大型トラックの動力伝達装置のリコールについて

平成 21年10月27日

リコール届出番号2404

改善箇所説明図

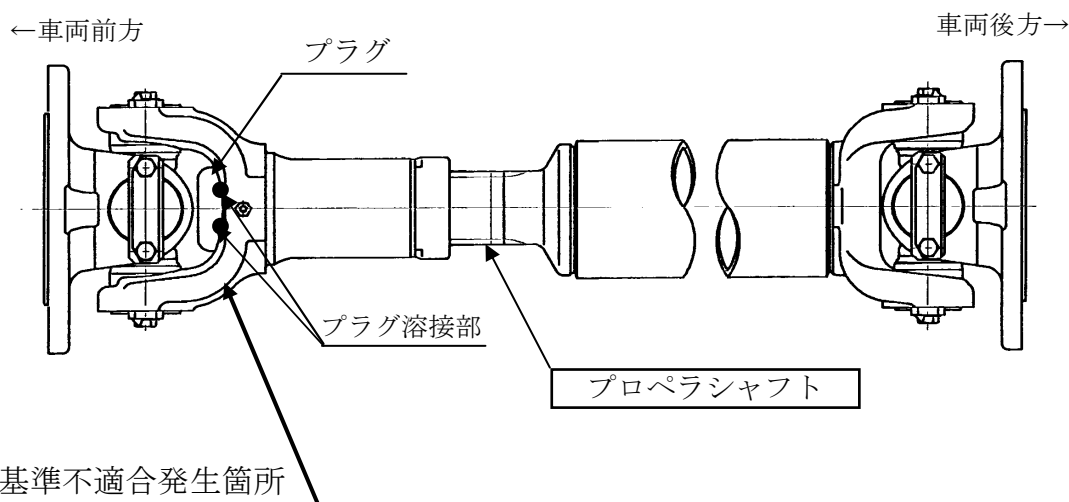
プロペラシャフトのプラグ溶接位置の指示が不適切なため、溶接部の強度が不足しているものがある。そのため、そのまま使用を続けると、プラグ溶接部に亀裂が生じ、最悪の場合、プロペラシャフトが破損し、走行不能となるおそれがある。

全車両、当該プロペラシャフトを対策品と交換する。

注：□内は、交換部品を示す。

識別：スプラインヨーク部に、白色ペイントを塗布する。
